JRR-3 設工認（その 13）第 9 編から第 15 編に係る設計条件の見直しについて

令和 2 年 8 月 6 日
 日本原子力研究開発機構
 原子力科学研究所

【R2.7.15 メールコメント】

図-15.1 非常用電源設備の申請範囲

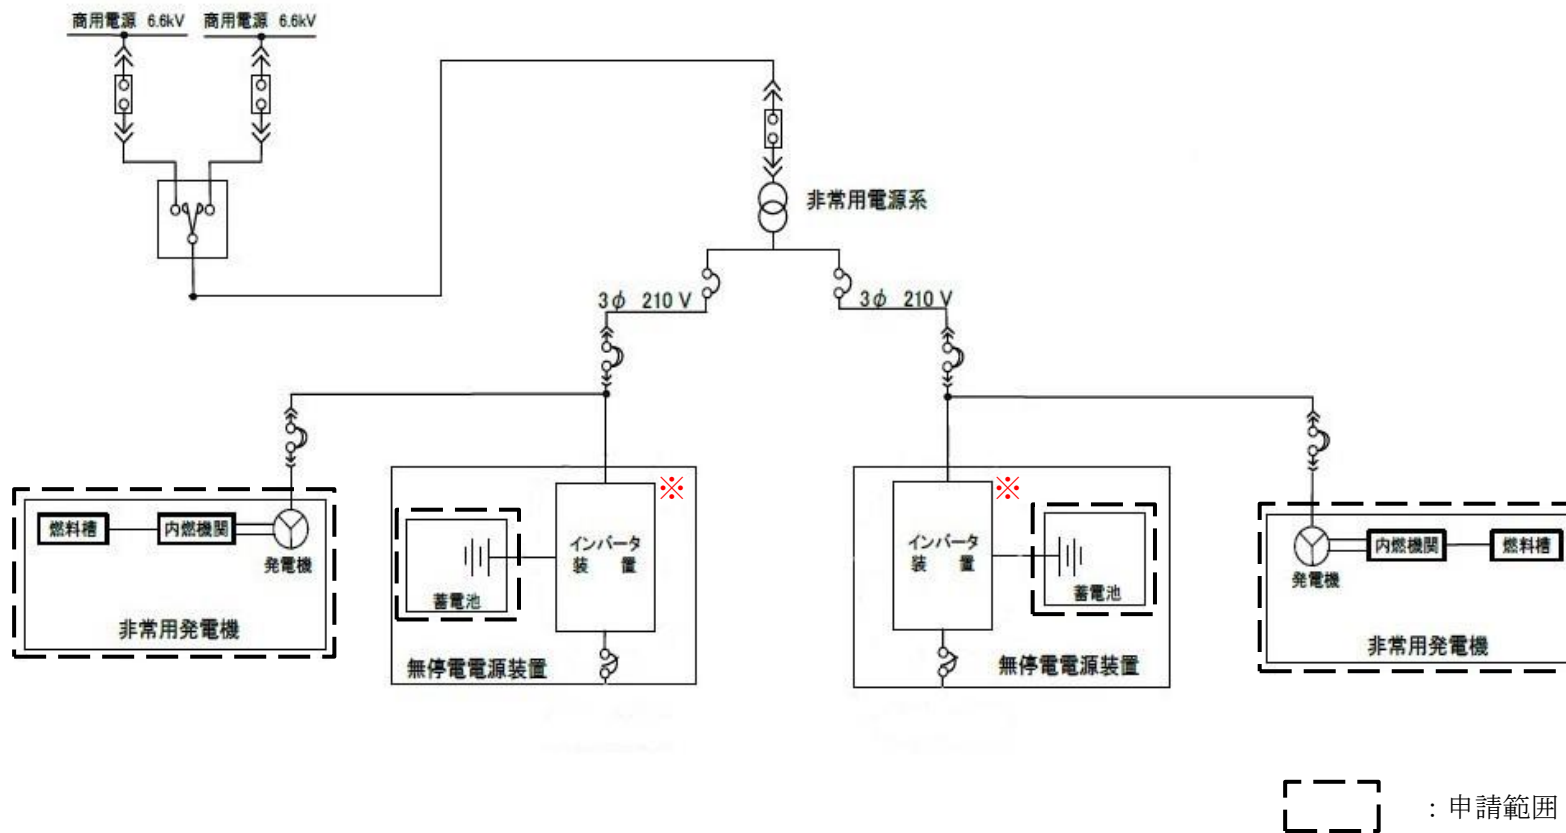
名称	非常用電源設備
耐震クラス	B
備考	設置時の添付計算書における地震力 (設計震度: 水平 0.33、鉛直 0.36) の方が今回適用する地震力 (水平設計震度 0.18) より大きいため、耐震性再評価の必要なし。 (据付場所及び床面高さは原子炉制御棟 FL-4.1m (B1FL)) 耐震クラスを変更するための申請である。 <u>なお、インバータ装置は本申請の申請範囲に含まない^{※3}。</u>
